SYNTHÈSE ATELIER "LOGEMENT"

3 JUIN 2014

ATELIER LOGEMENT : REVALORISER L'HABITAT EN CENTRE-VILLE

GRUPE 1

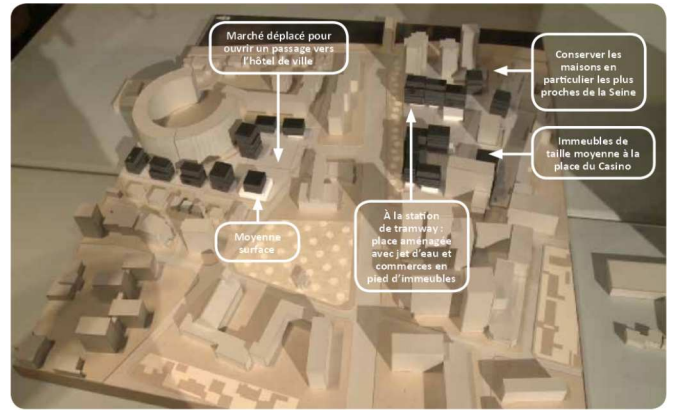
Une habitante de la Rotonde :
— Vous avez mis les immeubles un peu près de la Rotonde, ils vont avoir une vue directe sur la salle à manger ou sur la chambre ! Dans votre conception vous avez aussi oublié que la rue est à sens unique. On ne pourra plus tourner autour de la Rotonde, comment vont faire les gens pour emménager ou déménager ? Ils ne pourront pas se garer non plus. Parce que sur les parkings en sous-sol, nous qui habitons à la Rotonde, on nous a dit qu'on nous les laissait, que c'était toléré mais que normalement ils devraient être fermés à cause des grandes inondations qui sont prévues.

Le projet est assez généreux en espaces publics, mais la question que l'on se pose nous, architectes-urbanistes, quand nous travaillons, c'est celle des vues par rapport à l'existant. Et ici il y a quelques problèmes de cet ordre. Donc on pourrait se dire pourquoi ne pas construire un peu plus haut quand il n'y a pas de vue et un peu moins haut quand il y en a. Il y a des prospects un peu proches notamment pour les habitants de la Rotonde.

— On a le droit de faire des parkings en zone inondable, ce n'est pas interdit. Les vôtres ne doivent pas être aux normes, les normes d'inondabilité demandent une hauteur sous-plafond plus importante. Mais tous les logements nouveaux auront des parkings en sous-sol ou, dans certains endroits peut-être, en élévation.

GRUPE 3

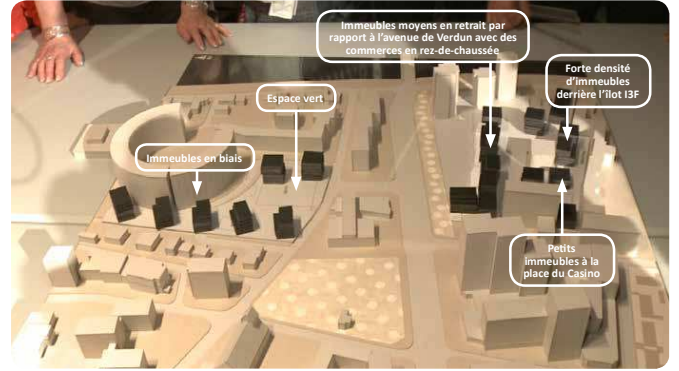
— J'observe aussi que vous placez des immeubles juste sur l'emplacement de la barre Emmaüs. Et vous avez pas mal rempli derrière, à l'intérieur, et vous laissez un vide devant les immeubles qui remplacent la barre. Pourquoi ?

— D'accord, mais vous auriez pu disposer cette série d'immeubles avec les commerces au bord de l'avenue.

— Ça que l'on voit c'est que si on construit en recul de l'avenue de Verdun, on remplit à l'intérieur. On ne peut pas tout avoir...

GRUPE 4

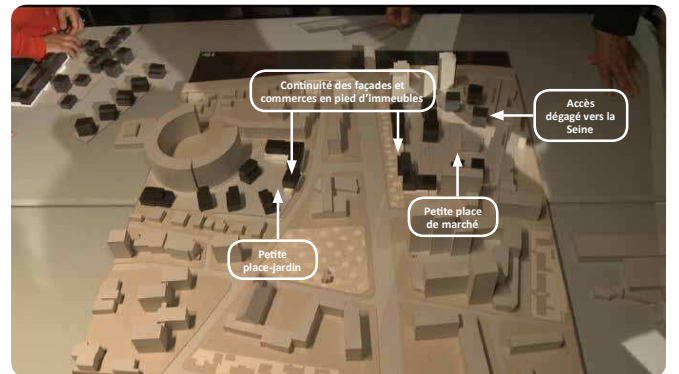
— On a là un projet qui est plus aligné, on a l'alignement sur Barbusse et sur Verdun même s'il y a une ouverture, vous avez joué plus sur l'alignement et vous avez joué pas mal sur les vues des bâtiments existants. Il y a aussi l'idée d'avoir une vraie rue vers la Seine (l'allée Saint-Paul). Il faut savoir que pour cela il faut quand même couper le bout de Casino qui serre l'espace, vous l'avez enlevé et c'est ce qui vous permet d'ouvrir.

Côté Rotonde, c'est intéressant aussi puisque vous avez gardé les vues, il n'y a pas de vis-à-vis pour les gens de la Rotonde.

Vous auriez pu être un peu plus denses à l'angle Gallieni-Verdun et un peu moins en arrière (vers l'Impasse Daniel).

Une autre remarque sur les commerces : il faut faire attention sur les commerces à double orientation : à part les restaurants, les commerces c'est une seule façade. Les commerces traversants, ça ne marche pas. Il ne faut pas avoir d'illusion. Il faut que les commerces soient orientés vers un espace public très fréquenté. Ceux qui peuvent fonctionner sur un jardin ne sont que les restaurants. Il ne faut pas avoir l'illusion que l'on pourra mettre des commerces un peu partout, dans des endroits un peu reculés.

GRUPE 5

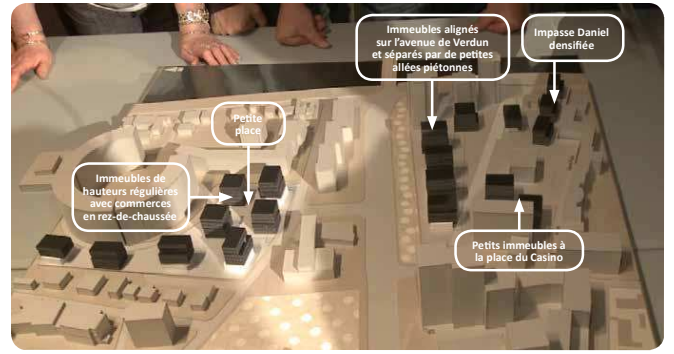
— Côté barre Emmaüs, on a un alignement, mais différent du précédent projet, on a un alignement du rez-de-chaussée avec des commerces et on a une ouverture qui laisse passer le soleil. C'est important. Derrière les quatre immeubles, on trouve quelque chose de très aéré, très large, même au centre.

Par contre je trouve que vous êtes un peu durs sur l'impasse Daniel, à mon avis c'est un peu trop serré. Côté Rotonde, vous laissez toujours l'ouverture. Sur les commerces dans cette partie, attention, on sait que des commerces dans une rue qui ne débouche pas (allée du Chemin Vert), ça n'est pas la peine d'y penser. Idem pour celui que vous avez placé vers l'impasse Daniel, je ne suis pas commerçant mais je ne le prendrai pas sauf pour un restaurant, une buvette et encore il faut être très visibles, parce que là on est trop à l'intérieur de l'îlot. Sinon la distribution des immeubles est agréable et très ouverte sur l'ensemble. Vous auriez pu être un peu plus bas pour les immeubles à côté de la Rotonde.
